Comune di Bergamo

Oggetto: Osservazione al PII13 - Variante al PII "Parco Ovest": rotonda via San Bernardino

Rete Sociale Quartiere San Tomaso de Calvi

Oggetto	Osservazione al PII13-variante al PII "Parco Ovest"
---------	---

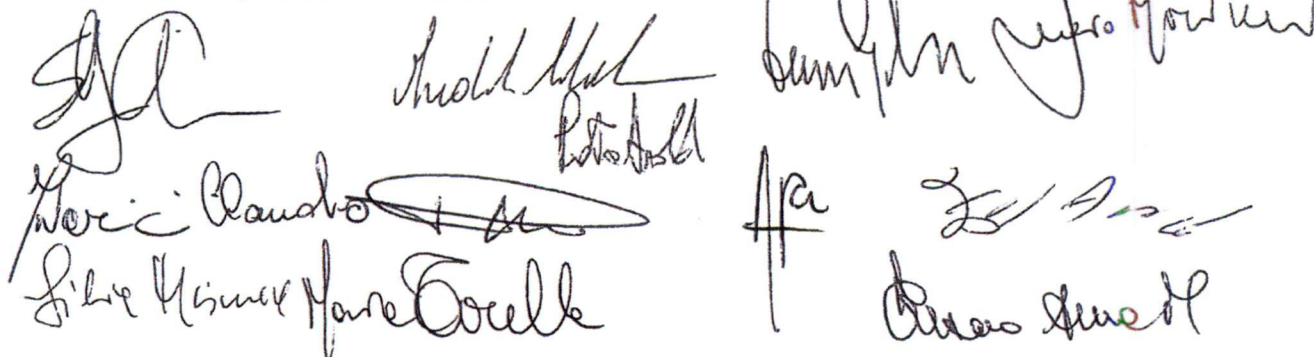
Come è disegnata, sembra che la rotonda non consenta il transito veicolare dalla via Falcone alla via Corti.

Riteniamo sia necessario mantenere la percorribilità dalla via Falcone a via Corti.

Se non fosse possibile realizzare una rotonda funzionale, che consenta il passaggio veicolare ovest-est (dalla via Falcone alla Corti), pare più logico posare un semaforo "ripetitore" di quello già esistente, per arrestare le auto che provengono da sud, sulla San Bernardino, e consentire il transito delle auto dalla via Falcone alla via Corti.

Nel disegno il diametro dell'"isola" centrale e la curvatura della carreggiata introducono a ovest una forte riduzione della fluidità veicolare sulla via San Bernardino.

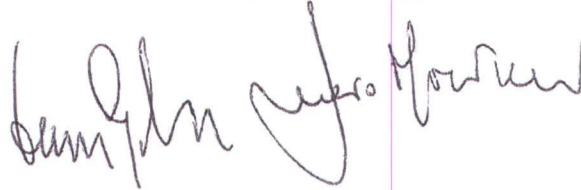
Come è disegnata, sembra che la rotonda non consenta il transito veicolare dalla via Falcone alla via Corti.

Riteniamo sia necessario mantenere la percorribilità dalla via Falcone a via Corti.

Se non fosse possibile realizzare una rotonda funzionale, che consenta il passaggio veicolare ovest-est (dalla via Falcone alla Corti), pare più logico posare un semaforo "ripetitore" di quello già esistente, per arrestare le auto che provengono da sud, sulla San Bernardino, e consentire il transito delle auto dalla via Falcone alla via Corti.

Nel disegno il diametro dell'"isola" centrale e la curvatura della carreggiata introducono a ovest una forte riduzione della fluidità veicolare sulla via San Bernardino.

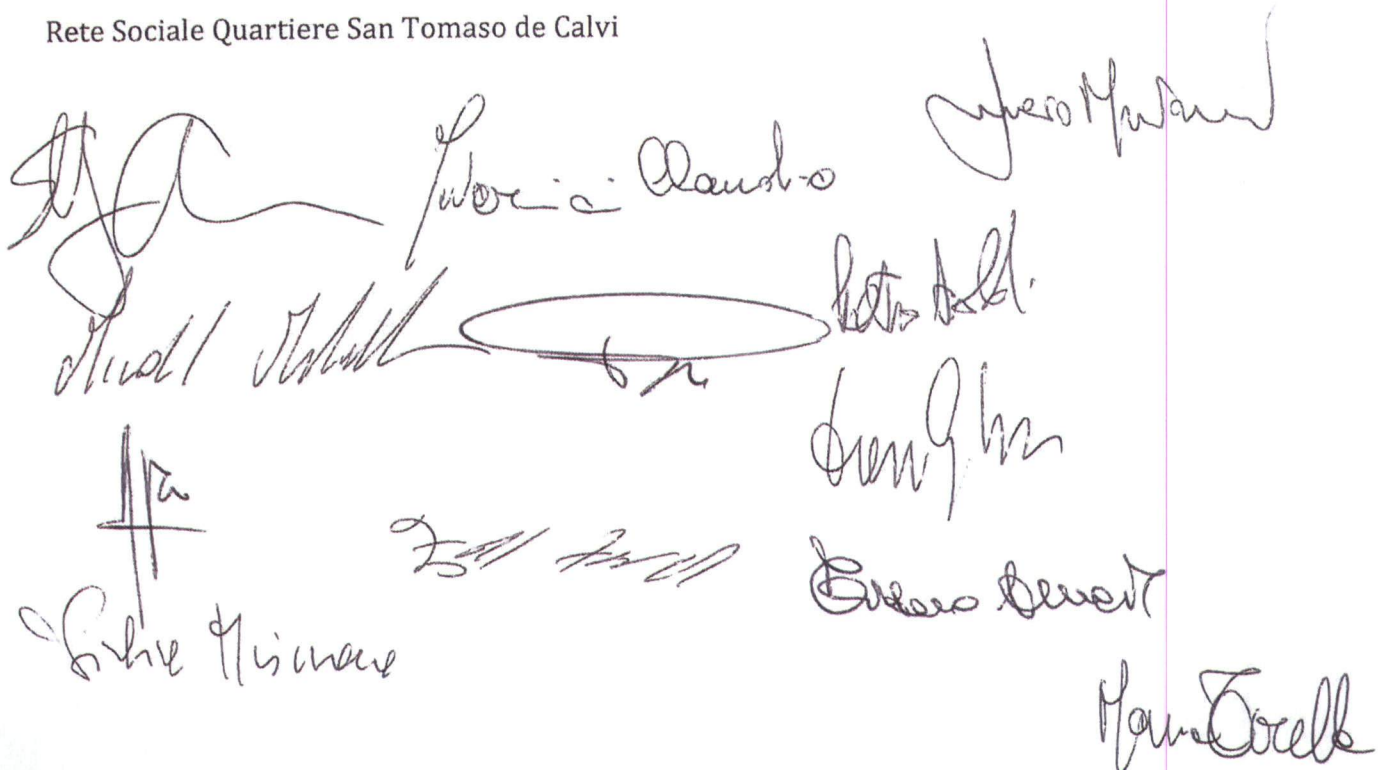
riteniamo molto positive le realizzazioni dei sottopassi ferroviari tra il "Parco Ovest" e la via Moroni, per creare percorsi protetti verso la parte ovest del quartiere, il quartiere Villaggio Sposi e l'ospedale Papa Giovanni XXIII.

Per questo motivo sollecitiamo affinché da subito si attivino le necessarie azioni per completare il prolungamento effettivo dei passaggi ciclopedonali dalla ferrovia ("Parco Ovest") alla via Moroni.
